**ТЕЛЛУР ВЫСОКОЙ ЧИСТОТЫ**

**МЕТОДЫ ХИМИЧЕСКОГО АНАЛИЗА**

**ГОСТ 19709.1-83, ГОСТ 19709.2-83**

**Изменение № 1 ГОСТ 19709.1—83 Теллур высокой чистоты. Метод определения серы**

Черт 2

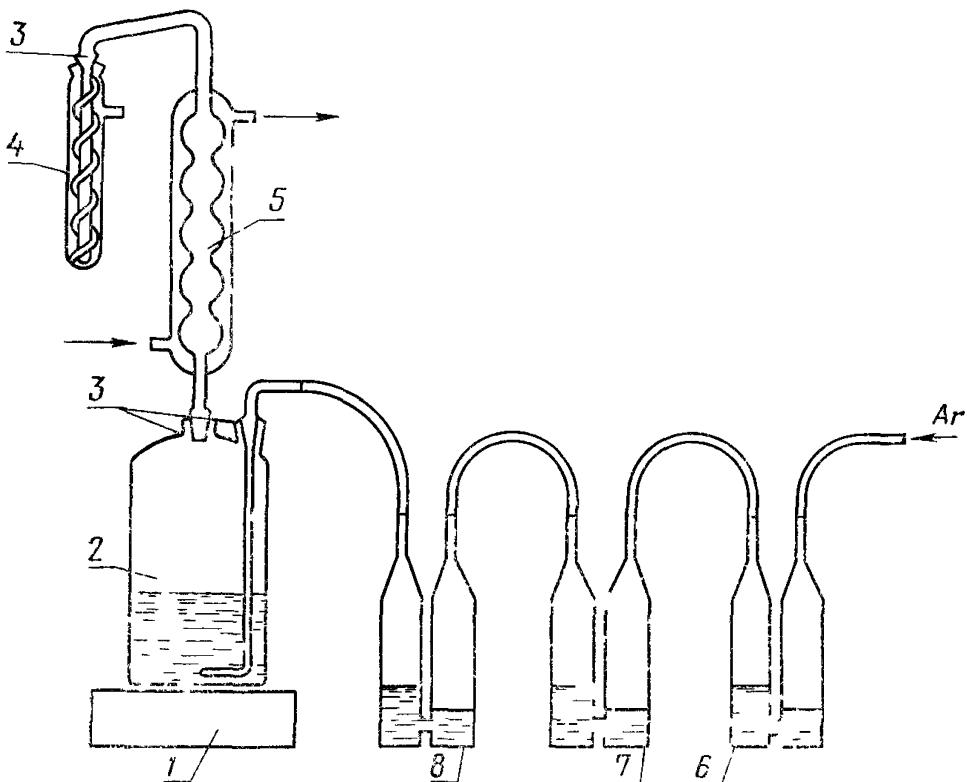
Чертеж 2. Подрисуночная подпись. Исключить значения: «25 %-ным» (2 раза).

Пункт 4.1 изложить в новой редакции: «4.1. В барботеры 6 и 7 (см. черт. 2) заливают раствор пирогаллола в едком кали. В барботер 8 заливают бидистиллизированную или деионизированную воду. Барботер 8 соединяют с реакционным сосудом 2 (из кварца или стекла) с помощью хлорвиниловых шлангов. В сосуд 2 заливают один раз в смену 150 см<sup>3</sup> предварительно очищенной восстановительной смеси А или Б, а в приемник 4—10 см<sup>3</sup> фонового электролита. Через холодильник 5 пропускают холодную воду. Шлиф холодильника и шлиф пробки 3 стекла смазывают фосфорной кислотой или спектрально чистым графитом. Через установку пропускают поток аргона со скоростью 2—3 пузырька в 1 с. Если скорости прохождения пузырьков аргона в барботере 6 и приемнике 4 совпадают, установка герметична.
